DODATEK č. 6 ke SMLOUVĚ O DÍLO

„ZŠ Kocínka - výstavba nového objektu“

7. Tento Dodatek obsahuje přílohu:
Změnové listy č. 18 - 21

D.1.2.17v_Výkres výztuže stěn altánu

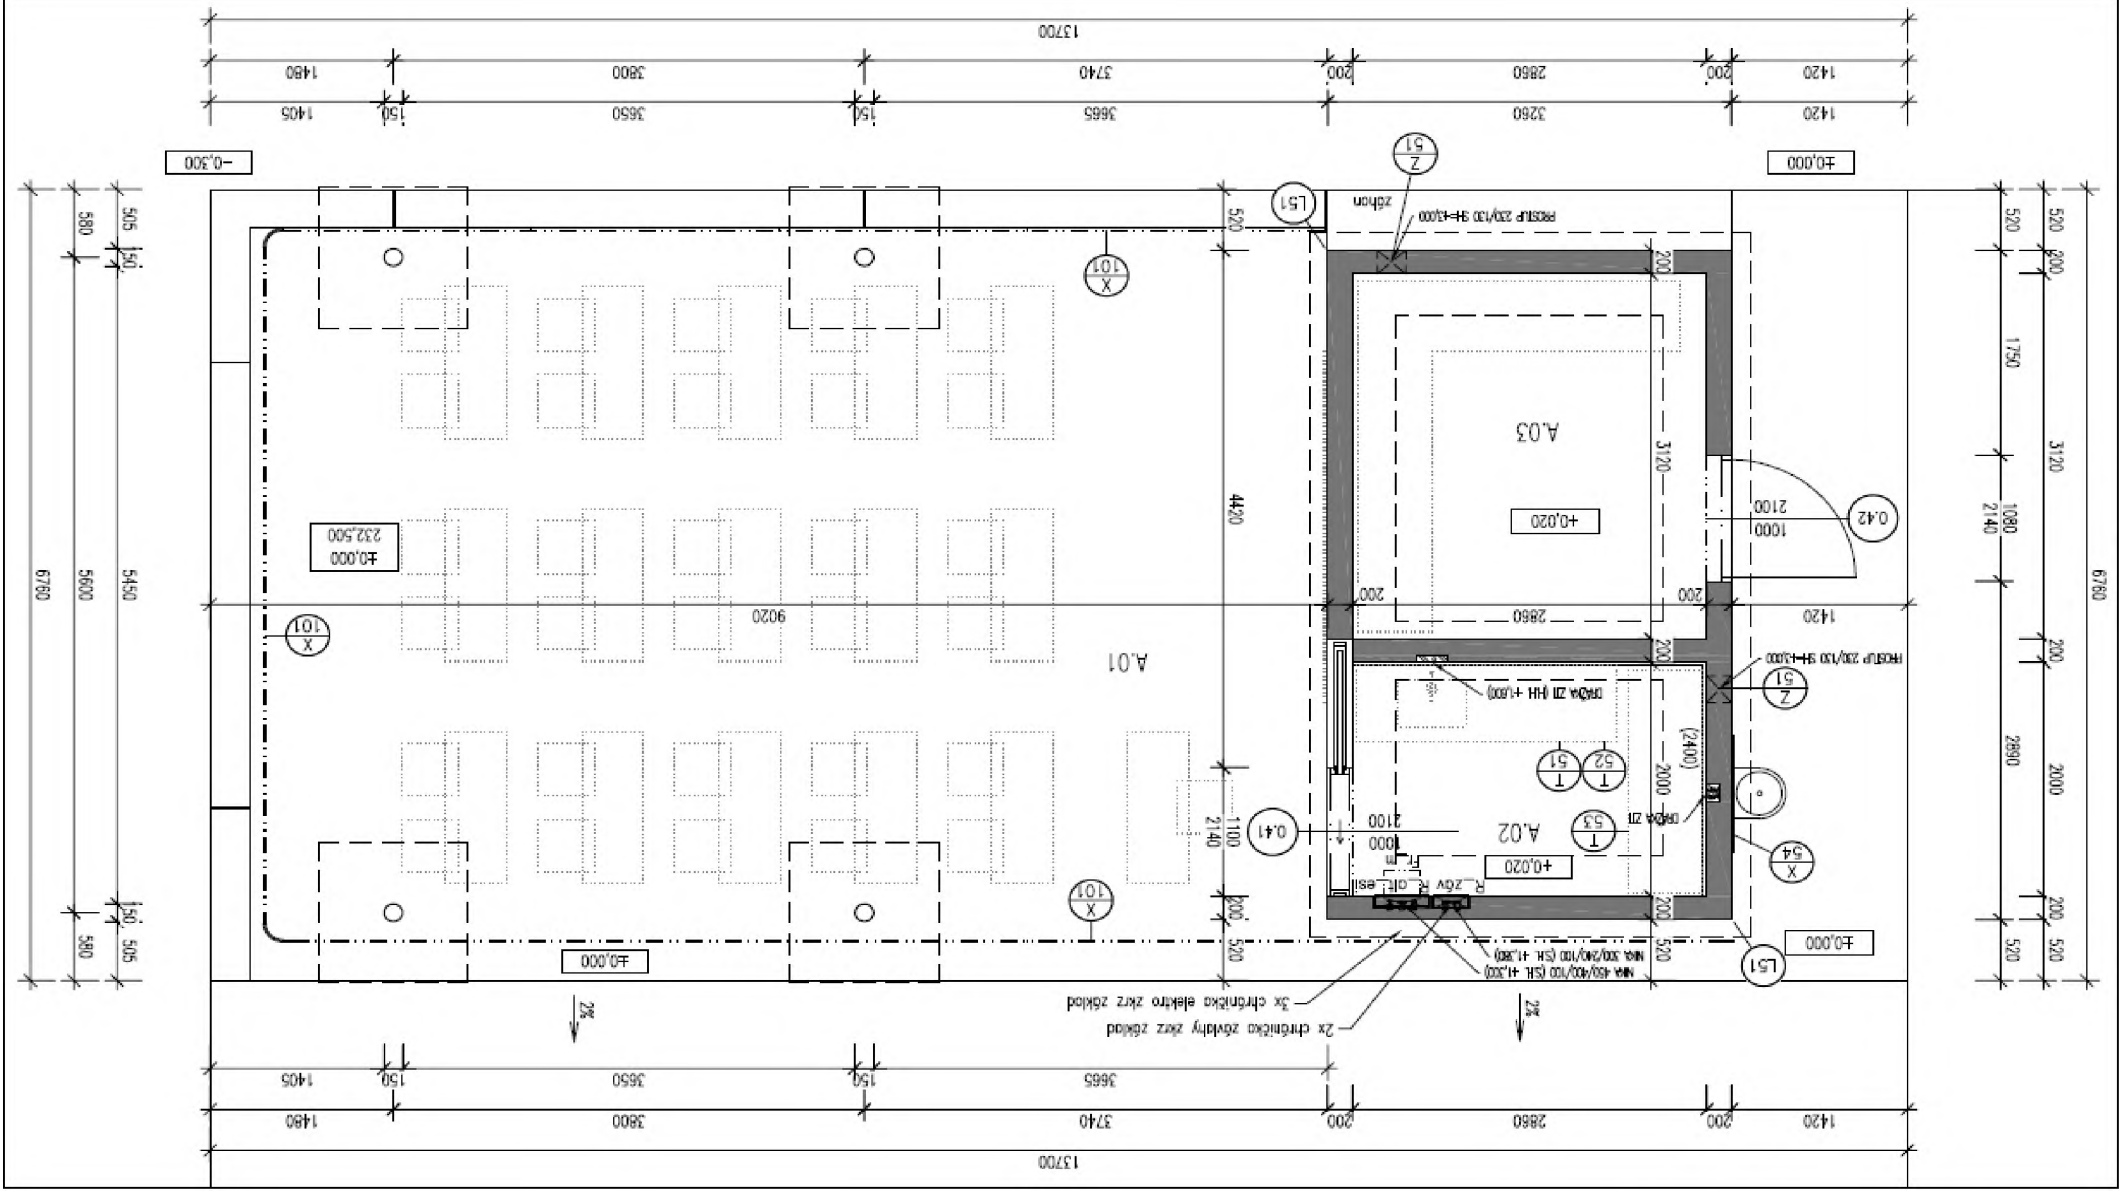
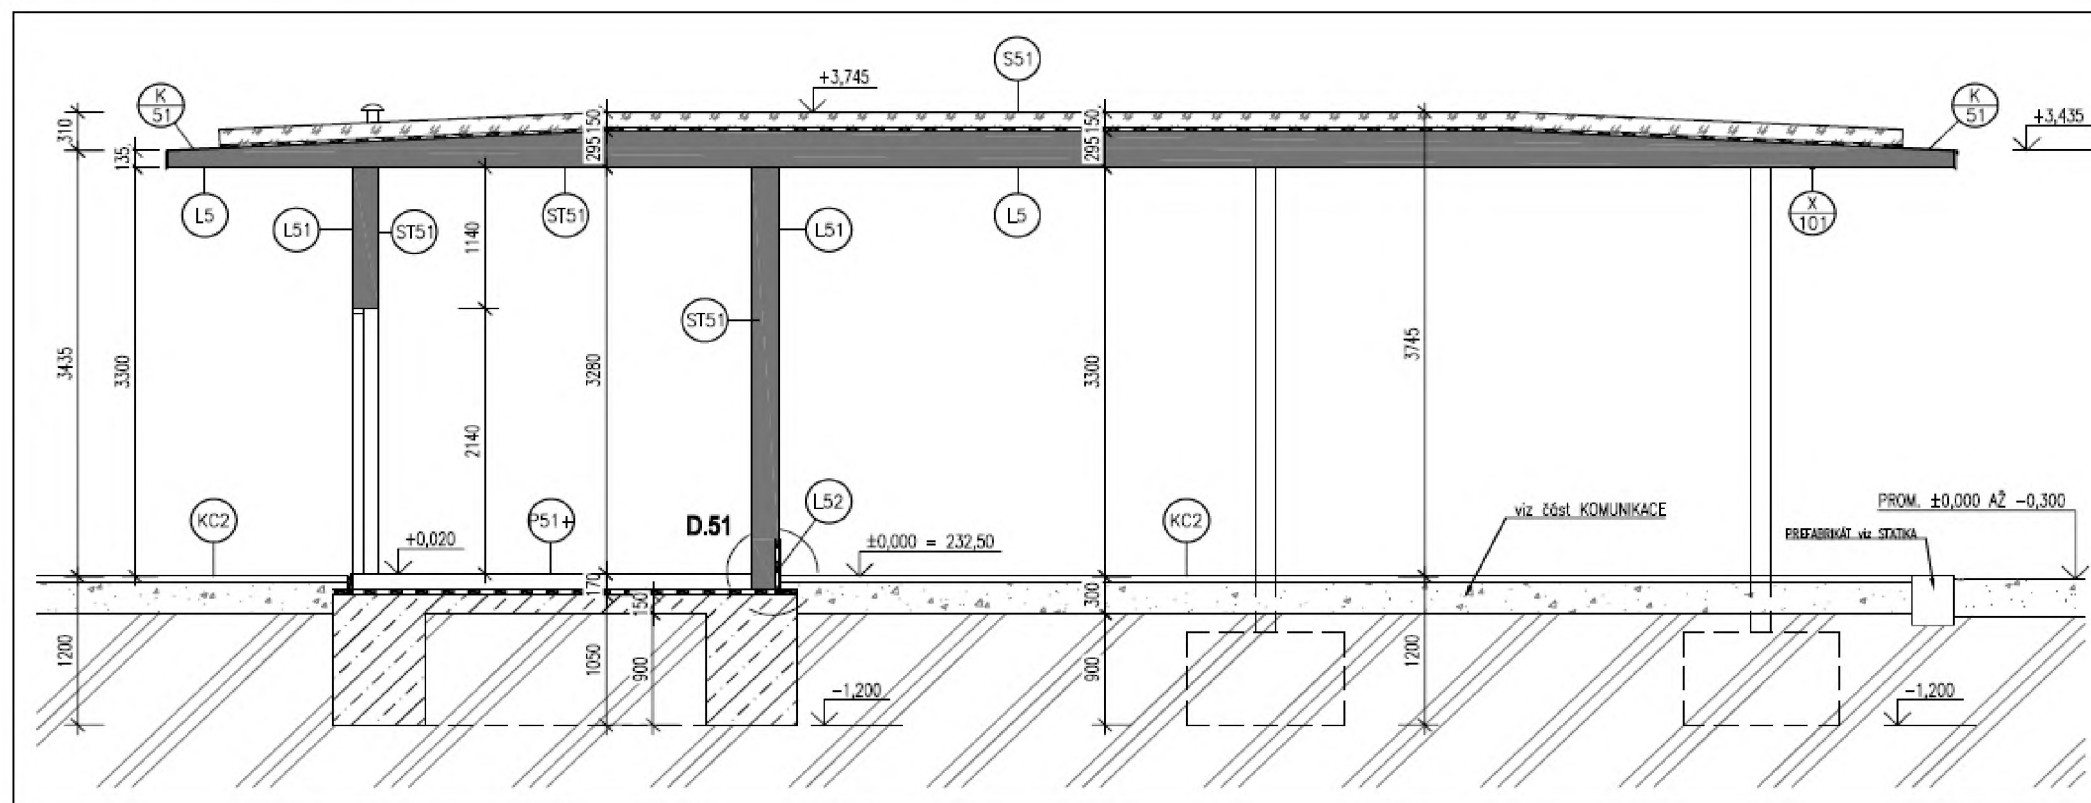
OZNÁMENÍ ZMĚNY ModFond				číslo OZ: 19	
Zhotovitel:	KAMI PROFIT, s.r.o., při podnikání na území ČR zastoupena prostřednictvím: KAMI PROFIT, s.r.o., odštěpný závod, se sídlem: Spoju 835/2, 708 00 Ostrava - Poruba				
Investor:	Městská část Praha 6	Datum:		18.11.2025	
Název akce:	ZŠ Kocínka - výstavba nového objektu				
Způsob odeslání / předání datum:	poštou	e-mailem	AIS SFŽP ČR X	osobně	
Odkazy:	na specifikaci: <i>Nejsou</i> na výkresy: <i>Nejsou</i> na rozpočtové podklady: <i>Přiložen rozpočet změny</i> na jinou část smlouvy: <i>Nejsou</i>				
Předmět změny:	<i>SO 03 - změna typu konstrukce nosných stěn v altánu.</i>				
Popis a zdůvodnění změny:	<i>Předmětem tohoto změnového listu je změna typu konstrukce nosných stěn v altánu ze železobetonových tvárnic na monolitické železobetonové stěny.</i>				
Počet připojených listů specifikací:	2				
Důvod vícepráce / méněpráce:	<i>Důvodem změny je nesoulad mezi DPS a soupisem prací s výkazem výměr.</i>

P.č.	Číslo položky	Název položky	MJ	Zmena množství	Cena (CZK)	Celkem (CZK)
			SO 03 - Altán - Stavební a konstrukční řešení				
Položka s SOD SO 03	1	274323411T00	Železobeton základových pasů vodostavební C 25/30, XC2, XA1	m3	-11,26530		
			Viz výkres číslo D.1.2.b7 :				
			6,02*0,7*0,9*2		3,21468		
Položka s SOD SO 03	2	274354033R00	Bednění prostupu základy průřezu do 0,05 m2, délky prostupu do 1,0 m	kus	-2,00000		
			úprava trouby na potřebný rozměr, uložení a ukotvení trouby v bednění. Včetně dodávky trouby.				
			2,00		2,00000		
Položka s SOD SO 03	3	274354023R00	Bednění prostupu základy průřezu do 0,02 m2, délky prostupu do 1,0 m	kus	-3,00000		
			úprava trouby na potřebný rozměr, uložení a ukotvení trouby v bednění. Včetně dodávky trouby.				
			3,00		3,00000		
Položka s SOD SO 03	4	275321411R00	Beton základových patek železový třídy C 25/30	m3	-4,32000		
			bez dodávky a uložení výztuže

Viz výkres číslo D.1.2.b7 : 1,20*1,20*0,75*4,00		4,32000		
Položka s SOD SO 03	5	12110110R00	Sejmutí ornice s přemístěním na vzdálenost do 50 m	m3	-27,78360		
Položka s SOD SO 03	6	131201110R00	Hloubení nezapažených jam a zářezů do 50 m3, v hornině 3, hloubení strojné	m3	-6,08400		
			kromě zářezů se šikmými stěnami pro podzemní vedení, s urovnáním dna do předepsaného profilu a spádu, s případným nutným přemístěním ve výkopisti a dále buď s přemístěním výkopku na přilehlém terénu na vzdálenost do 3 m od okraje jámy nebo s naložením na dopravní prostředek,				
			Viz výkresw číslo D.1.1.13b : 1,30*1,30*0,90*4,00		6,08400		
Položka s SOD SO 03	7	131201119R00	Hloubení nezapažených jam a zářezů příplatek za lepivost, v hornině 3,	m3	-6,08400		
			kromě zářezů se šikmými stěnami pro podzemní vedení, s urovnáním dna do předepsaného profilu a spádu, s případným nutným přemístěním ve výkopisti a dále buď s přemístěním výkopku na přilehlém terénu na

Viz výkresw číslo D.1.1.13b : 1,30*1,30*0,90*4,00		6,08400		
Položka s SOD SO 03	8	132201110R00	Hloubení rýh šířky do 60 cm do 50 m3, v hornině 3, hloubení strojné	m3	-4,22100		
			zapažených i nezapažených s urovnáním dna do předepsaného profilu a spádu, s přehozením výkopku na přilehlém terénu na vzdálenost do 3 m od podélné osy rýhy nebo s naložením výkopku na dopravní prostředek.

Viz výkres číslo D.1.1.b13 : (6,76-0,50-0,50)*0,20*1,05*2		2,41920
			2,86*0,20*1,05*3		1,80180
Položka s SOD SO 03	9	132201119R00	Hloubení rýh šířky do 60 cm příplatek za lepivost, v hornině 3, zapážených i nezapažených s urovnáním dna do předepsaného profilu a spádu, s přehozením výkopku na přilehlém terénu na vzdálenost do 3 m od podélné osy rýhy nebo s naložením výkopku na dopravní prostředek.	m3	-4,22100
			Viz výkres číslo D.1.1.b13 : (6,76-0,50-0,50)*0,20*1,05*2		2,41920
			2,86*0,20*1,05*3		1,80180
Položka s SOD SO 03	10	162201102R00	Vodorovné přemístění výkopku z horniny 1 až 4, na vzdálenost přes 20 do 50 m	m3	-10,30500
			Viz výkresw číslo D.1.1.13b : 1,30*1,30*0,90*4,00		6,08400
			Viz výkres číslo D.1.1.b13 : (6,76-0,50-0,50)*0,20*1,05*2		2,41920
			2,86*0,20*1,05*3		1,80180
Položka s SOD SO 03	11	162301101R00	Vodorovné přemístění výkopku z horniny 1 až 4, na vzdálenost přes 50 do 500 m	m3	-38,08860

Viz výkres číslo D.1.1.b13 - ornice : 13,70*6,76*0,30		27,78360
			Viz výkres číslo D.1.1.13b - výkopek : 1,30*1,30*0,90*4,00		6,08400
			Viz výkres číslo D.1.1.b13 - výkopek : (6,76-0,50-0,50)*0,20*1,05*2		2,41920
			2,86*0,20*1,05*3		1,80180
Položka s SOD SO 03	12		Výztuž základových desek z betonářské oceli 10 505(R)	t	-1,11389
			0,617*(3,4*47+5,8*22)*1,08/1000		
Položka s SOD SO 03	13	311112320RT3	Stěny z betonových bednicích tvárnic a betonu šířky 200 mm, zálivka betonem C20/25, Beton čerstvý obyčejný; C 20/25; prostředí: X0; cement: CEM II; Dmax = 16 mm; S 3 (ztracené bednění) z betonových tvárnic a zálivka betonem,	m2	-64,891
			Viz výkres číslo D.1.1.b13 : (6,76-0,50-0,50)*(3,28+0,17)*2		39,74400
			2,86*(3,28+0,17)*3		29,60100
			-1,10*2,14		-2,35400
			-1,00*2,10		-2,10000
			Staveništní přesun hmot

Položka s SOD SO 03	14	998011001R00	Přesun hmot pro budovy s nosnou konstrukcí zděnou výšky do 6 m	t	-37,29773
			SO 03 - Altán - Stavební a konstrukční řešení		
Položka s SOD SO 01 02	15	311321825T00	Železobeton nadzákladových zdí C 25/30 - XC1, S3	m3	11,81320
			$(3,3*0,2*((3*3,26)+(2*3,12)+(2*2))) - (1,08*2,14*0,2) - (2,2*2,14*0,2)$		
Položka s SOD SO 01 02	16	311351105R00	Bednění nadzákladových zdí oboustranné za každou stranu zřízení	m2	129,78200
			$64,891 * 2$		
Položka s SOD SO 01 02	17	311351106R00	Bednění nadzákladových zdí oboustranné za každou stranu odstranění	m2	129,78200
			$64,891 * 2$		
Položka s SOD (SO01)	18	162701105R00	Vodorovné přemístění výkopku z horniny 1 až 4, na vzdálenost přes 9 000 do 10 000 m	m3	10,30500
Položka s SOD (SO01)	19	162701109R00	Vodorovné přemístění výkopku příplatek k ceně za každých dalších i započatých 1 000 m přes 10 000 m z horniny 1 až 4	m3	195,79500
